D案（全面広場化）の場合の交通結節機能の配置を検討するため、学識経験者や専門家、事業者などの意見を聴取した。

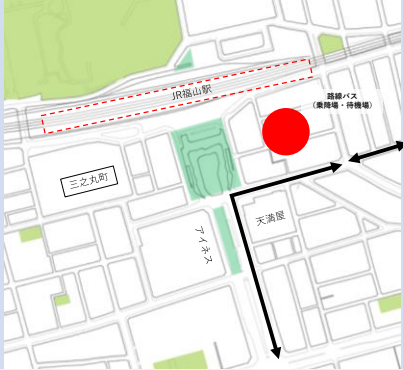
- ・ 多くの路線バスは南方向から来て南方向に帰っているので、**南側に乗降場があれば利便性は低下しない。**
- ・ **バスターミナルの建設には広範囲の敷地を要するため、土地所有者との合意形成は課題。**伏見町地区は土地所有の細分化が進んでいる。
- ・ 北口広場にバスターミナルが建設できれば、駅舎に近く、雨に濡れずに直結できる。駅の商業との連動も期待できる。南側に比べて乗車距離は伸びるが、総合的には利用者にとっての価値は向上するだろう。
- ・ **北口広場周辺の道路は南側に比べて脆弱なため、円滑な動線の確保を検討する必要がある。**
- ・ 通勤時間帯は同時刻に到着するバスが多いため、**渋滞しないような降車場を検討する必要がある。**
